Pratica Solo1 PARERE/2020/00081

**OGGETTO: [ID: 8794] PROGETTO DEFINITIVO RADDOPPIO LINEA FERROVIARIA CURNO-
BERGAMO, SISTEMAZIONE PRG PONTE SAN PIETRO, VIABILITÀ BERGAMO
MONTELLO, SSE AMBIVERE-MAPELLO – VARIANTE DI RADDOPPIO PRESSO LA
CASCINA POLARESCO; PROCEDURA DI VIA STATALE – TRASMISSIONE
OSSERVAZIONI**

[ID: 8794] PROGETTO DEFINITIVO RADDOPPIO LINEA FERROVIARIA CURNO-BERGAMO, SISTEMAZIONE PRG PONTE SAN PIETRO, VIABILITÀ BERGAMO MONTELLO, SSE AMBIVERE-MAPELLO – VARIANTE DI RADDOPPIO PRESSO LA CASCINA POLARESCO; PROCEDURA DI VIA STATALE

Figura 1: Figura 1: Tav. PS3 - ambito strategico 10: la cintura verde (stralcio: tiptologia dell'area verde) (PGT Bergamo 2010)

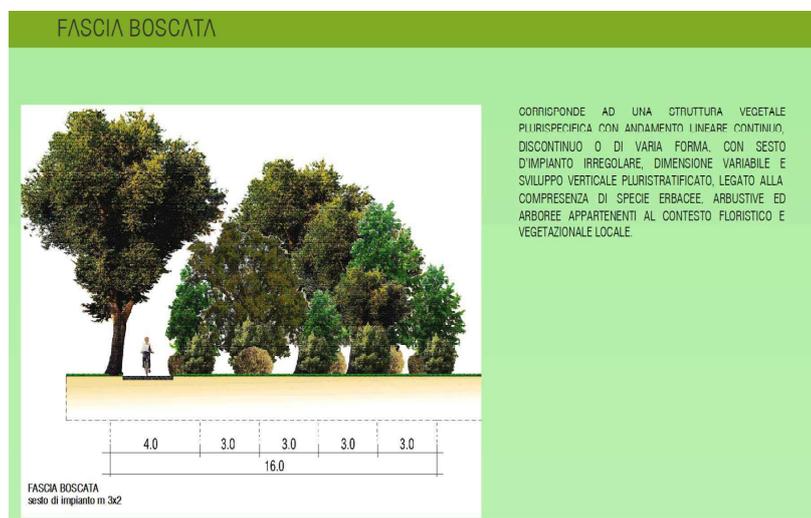
Si comunica che l'intervento di variante di raddoppio ferroviario, con relative opere annesse e connesse, risulta conforme alla normativa urbanistica vigente dettata dal PGT approvato con Delibera di Consiglio Comunale n. 86 del 14/05/2010, pubblicato sul B.U.R.L. n. 29 in data 21/07/2010 e successive modifiche ed integrazioni, **a condizione che il progetto preveda adeguate ed ulteriori misure ed opere compensative tali da garantire:**

- la realizzazione di fasce boscate lungo il nuovo tracciato ferroviario, secondo il modulo definito dalla tav. PS3 – la cintura verde (vedi figura 1);
- il ripristino e la realizzazione di filari arborati interessati dal progetto;
- il miglior inserimento paesistico dell'opere opere di derivazione idraulica e al miglioramento della dotazione arborea lungo il tratto delle rogge, favorendo interventi di recupero finalizzati alla difesa del suolo e della vegetazione e privilegiando la realizzazione di canali naturali evitando l'uso di materiali di tipo prefabbricato (scatolari);
- la mitigazione delle vasche di raccolta delle acque meteoriche tramite adeguate fasce verdi;
- la realizzazione di appositi varchi (connessioni ecologico-ambientali) tali da garantire il superamento della barriera infrastrutturale;

Figura 2: planimetria di progetto dell'AT_e14 – nuovo polo ricettivo

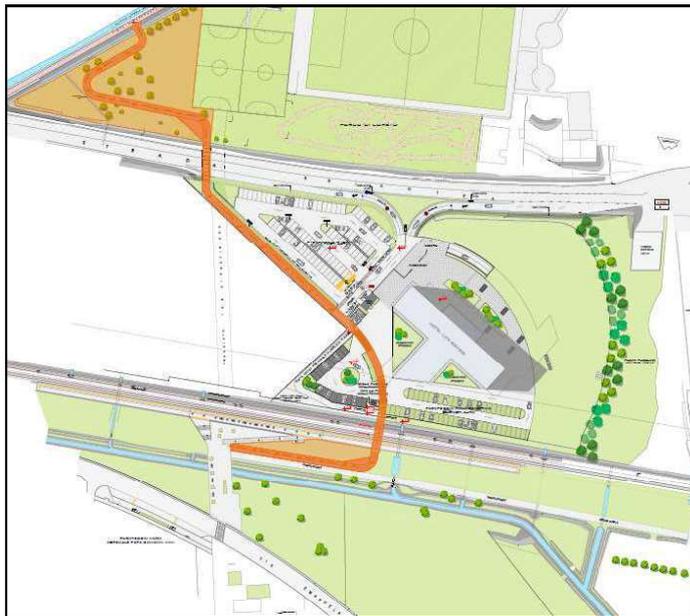
L'ambito di trasformazione denominato "AE02" (individuato nello studio acustico del progetto al capitolo 5) è stato edificato con la realizzazione di un edificio a destinazione alberghiera (residenza temporanea). Si tratta dell'area identificata catastalmente con le particelle 34 e 16077 del foglio 63. Non è presente nel progetto alcun riferimento all'impatto acustico su tale edificio; nello studio di mitigazione acustica non è altresì presente una verifica puntuale della necessità di interventi e non è prevista una barriera sul lato nord della ferrovia, verso tale area.

Si richiede pertanto l'estensione delle analisi e delle valutazioni in considerazione della nuova edificazione, per l'eventuale inserimento della barriera anche in lato nord al tracciato ferroviario in parola, verificando analiticamente l'efficacia di interventi nei confronti dei ricettori, fatto salvo analisi ulteriori che giustificano scelte diverse. In tal senso si riporta uno stralcio dell'elaborato planivolumetrico di progetto in cui è visualizzabile la sagoma a T del previsto albergo (Figura 1).

Figura 3: area di via Nini da Fano/Cascina Polaresco

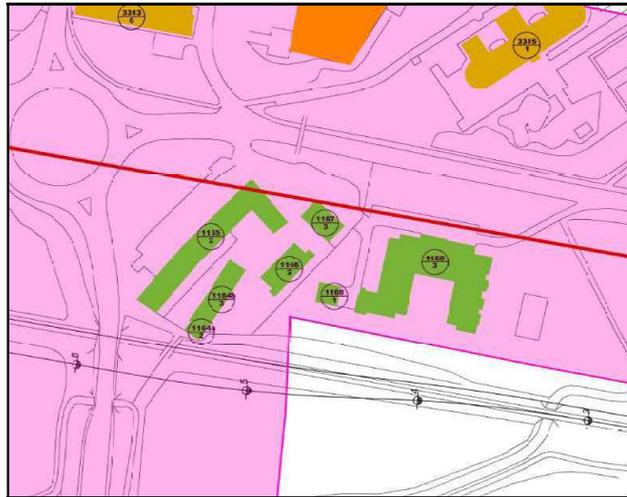
L'area in questione è occupata in parte dalla residenza "Cascina Polaresco" (edifici n. 1164, 1165, 1166, 1167) per cui nello Studio è esplicitata la non necessità di posa delle barriere visto il non superamento dei limiti diurno e notturno (probabilmente per effetto del dislivello, vista la vicinanza alla ferrovia). L'edificio più a ovest dell'insediamento (1169 – Via Nini da Fano), già ospitante un istituto superiore, è oggi in fase di ristrutturazione ed il riuso ne prevede la destinazione scolastica (sede di locali dell'Università Bicocca/HPGXXIII), mentre nello studio progettuale l'edificio risulta considerato residenziale.

Dalla mappatura del livello diurno post operam post mitigazione, per l'edificio succitato risulta un livello di esposizione diurno fino a 60 dB(A) (esposizione post-mitigazione maggiore di quella ante-mitigazione probabilmente per la riflessione sulla barriera a sud), dunque superiore ai 50 dB(A) previsti per gli edifici scolastici.

Fatto salvo analisi ulteriori che giustificano scelte diverse, anche considerando la concorsualità con la sorgente stradale **si ritiene necessaria la previsione della barriera in lato nord al tracciato ferroviario in oggetto, verificandone analiticamente l'efficacia nei confronti dei recettori indicati.**
